**Verslag huishoudelijke elektrische installatie op laagspanning en zeer lage spanning****Algemeen:**

Referentie: 006-20260811-05	Datum controle: 11/08/2026
Keurder: 006

Eigenaar: Jan Bosmans	EAN-code: Onbekend
Adres installatie: Zwarte-Dreeferf 23, 2490 - Balen	Nummer teller(s): 6242465 unt 36282555
Distributienetbeheerder installatie: Fluvius	
Datum uitvoering installatie: ☒ Vóór 01/10/1981 ☐ Tussen 01/10/1981 en 01/06/2020 ☐ Vanaf 01/06/2020	
Type: ☒ Wooneenheid ☐ Niet-huishoudelijk ☐ PV ☐ Batterij ☐ Laadpaal

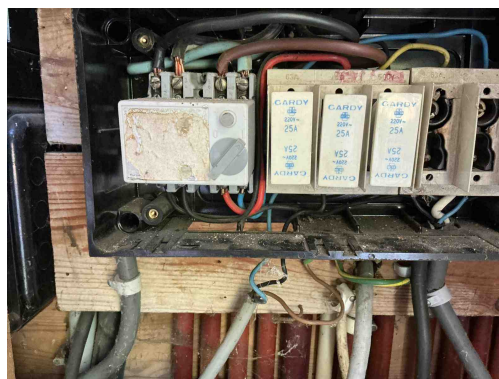
B06 - Het elektrisch verdeelbord heeft niet de minimale beschermingsgraad IPXX-B in een gewone ruimte (Boek 1: 4.2.2.3).
Opmerking: O.a. bord1, bord2, bord3

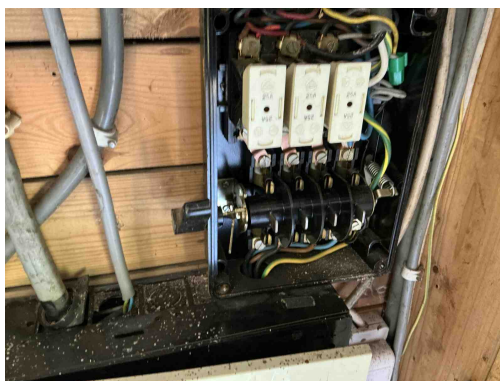
D08 - De nodige markeringen op de beveiligingstoestellen ontbreken of zijn onleesbaar (Boek 1: 5.3.5.5).
Opmerking: O.a. penautomaten in bord1, smeltzekering bord2, Diff bord3

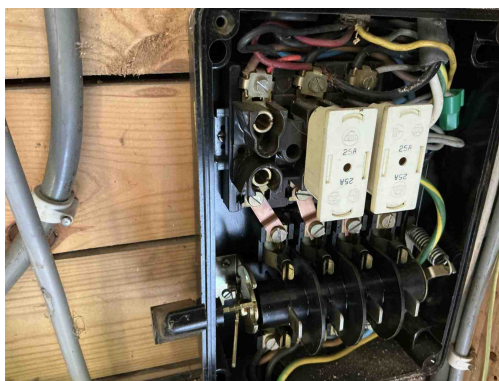
D08 - De nodige markeringen op de beveiligingstoestellen ontbreken of zijn onleesbaar (Boek 1: 5.3.5.5).
Opmerking: O.a. penautomaten in bord1, smeltzekering bord2, Diff bord3

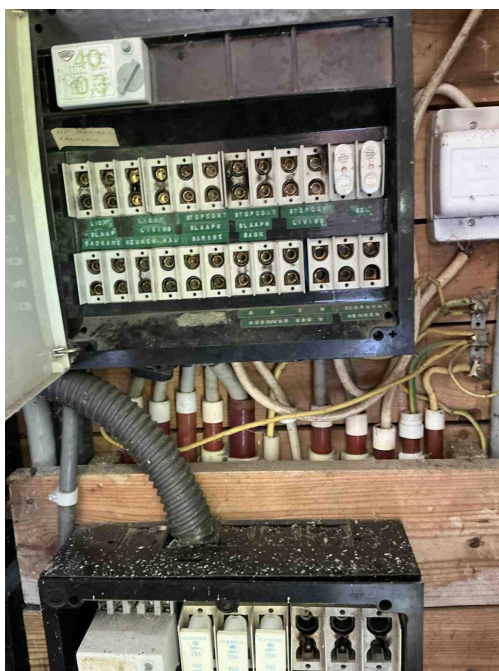
B30 - De houder van de beveiliging in een huishoudelijke ruimte is niet voorzien van aangepaste kalibreerelementen (Boek1: 5.3.5.5).

Opmerking: O.a. bord1, bord2, bord3

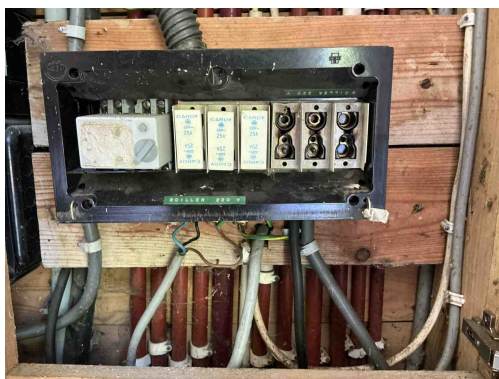
B14 - Abnormale opwarming van de beveiligingen, schakelapparatuur, aansluitklemmen (Boek 1: 4.4.1.1).

Opmerking: O.a. bord1, bord3

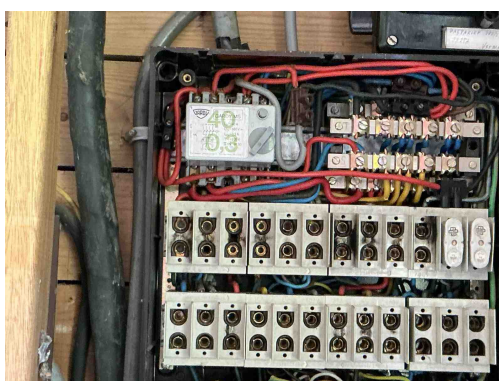
B14 - Abnormale opwarming van de beveiligingen, schakelapparatuur, aansluitklemmen (Boek 1: 4.4.1.1).

Opmerking: O.a. bord1, bord3

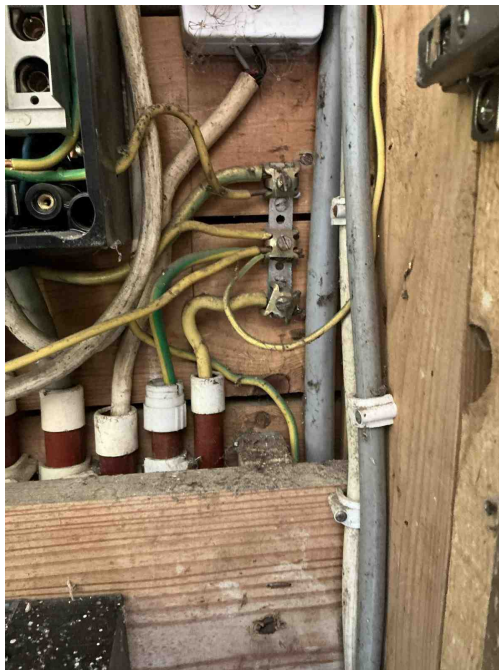
C35 - Er zijn doorverbindingen gemaakt met lusterklemmen; er kon niet aangetoond worden dat deze klemmen geschikt zijn voor de aanwezige spanning, stroom en draadsectie en dat ze "CE" zijn (Boek 1: 1.4.2.1.).

Opmerking: O.a. in bord1

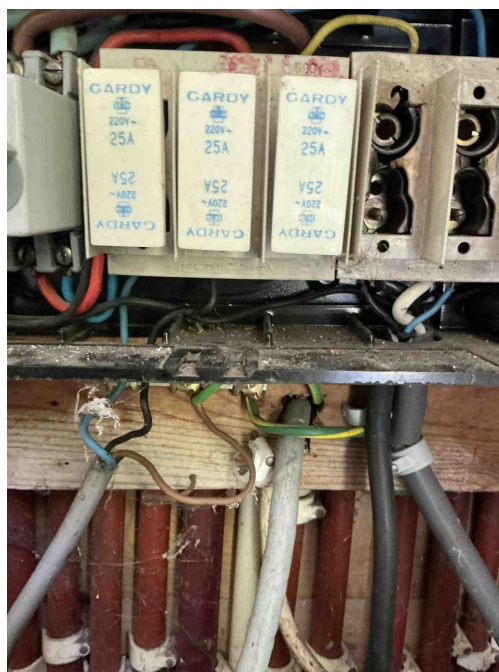
A01 - Een aardverbinding overeenkomstig de voorschriften ontbreekt (Boek 1: 5.4.2.1).

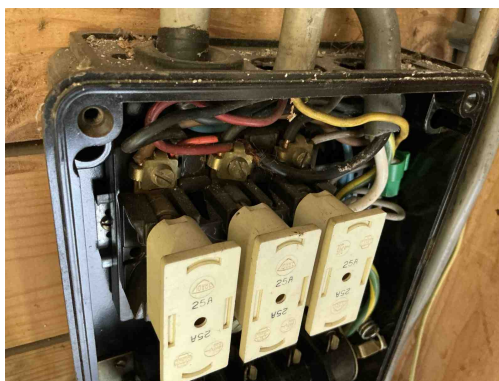
C04 - De waarde van de beveiliging tegen overbelasting is niet in overeenstemming met de leiding of verbruiker stroomafwaarts (Boek 1: 4.4.1.1).

Opmerking: O.a. leiding van 2,5 met 25A in bord3, houders penautomaten Max 16A in bord1, leidingen in bord2

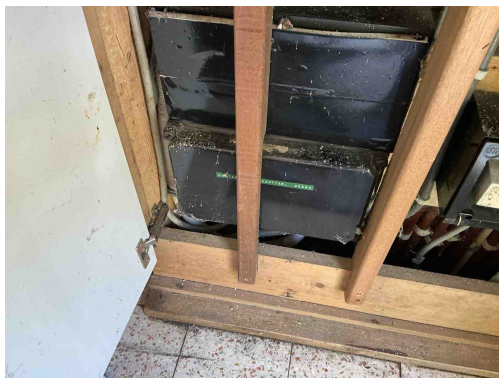
C04 - De waarde van de beveiliging tegen overbelasting is niet in overeenstemming met de leiding of verbruiker stroomafwaarts (Boek 1: 4.4.1.1).

Opmerking: O.a. leiding van 2,5 met 25A in bord3, houders penautomaten Max 16A in bord1, leidingen in bord2

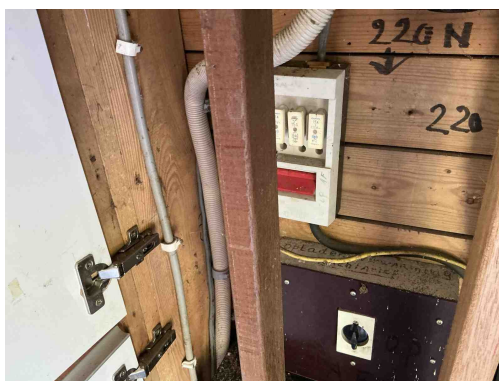
B02 - Het elektrisch verdeelbord is onvoldoende bereikbaar (Boek 1: 5.3.5.1).

Opmerking: O.a. bord4 en bord5 en bord6

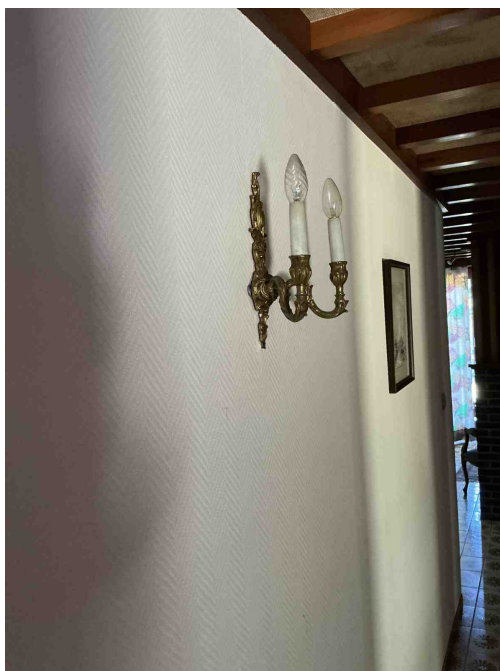
B02 - Het elektrisch verdeelbord is onvoldoende bereikbaar (Boek 1: 5.3.5.1).
Opmerking: O.a. bord4 en bord5 en bord6

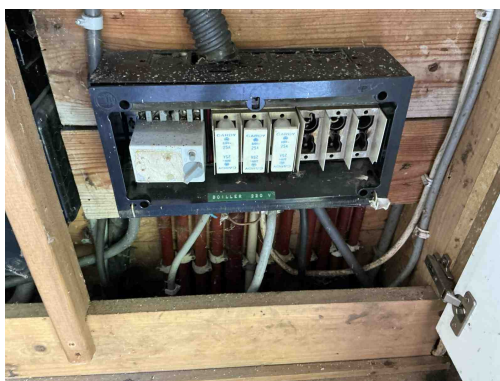
Toestellen klasse 00 en 0I zijn verboden.
Opmerking: O.a gang
